改善箇所説明図 ④

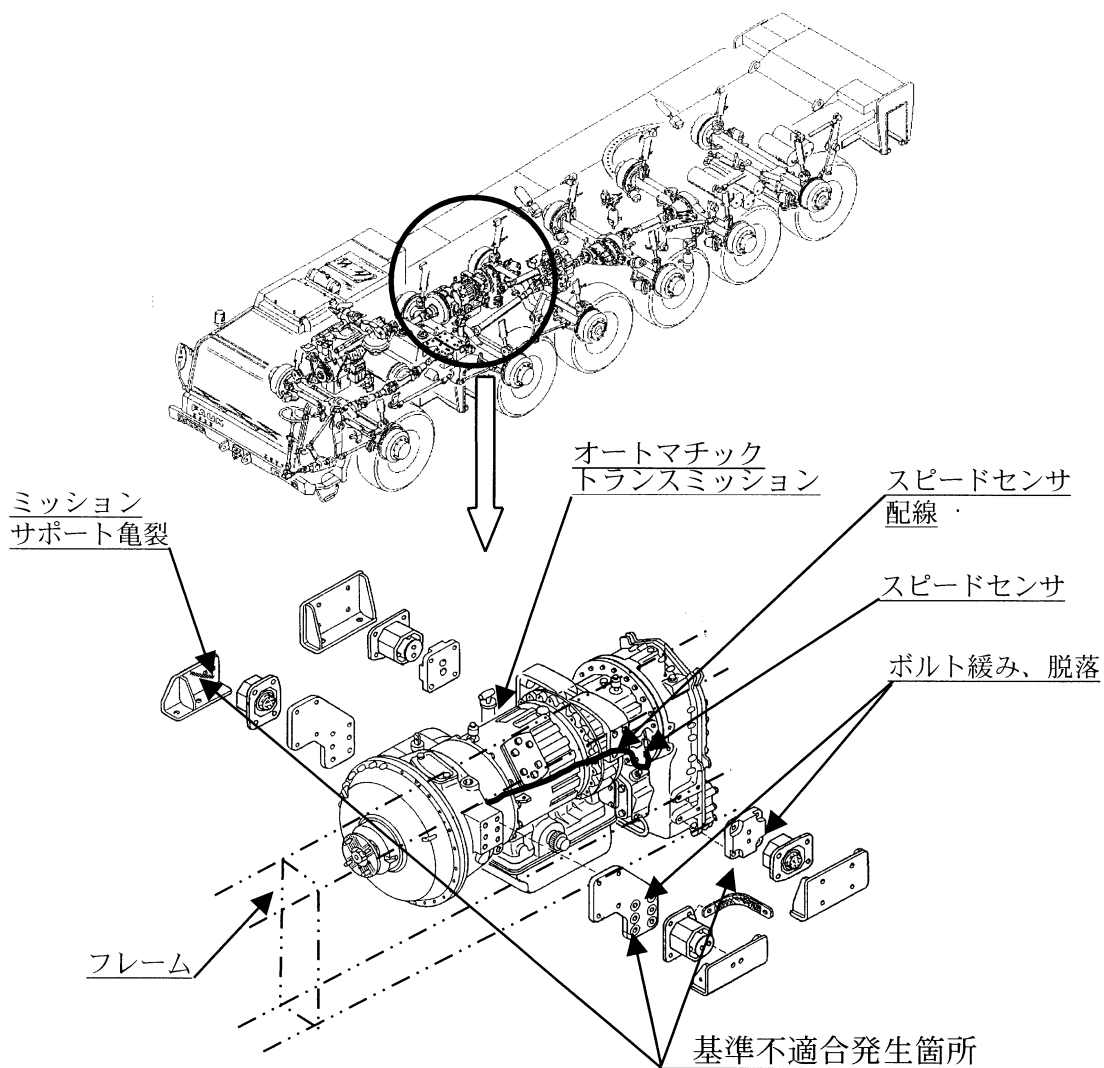
オートマチックトランスミッション取付けボルトの締め付けトルクが不足しているため、ボルトが緩んでトランスミッションがずれて、スピードセンサの配線がフレームとの間に挟まれるものがある。そのため、スピードセンサの配線が損傷し、最悪の場合、スピードメータが作動不良となり、自動変速ができなくなるおそれがある。

全車両、当該ボルトを点検し、緩みがある場合は規定トルクで締め付ける。また、ミッションマウントサポート及びスピードセンサを点検し、損傷がある場合は新品に交換する。
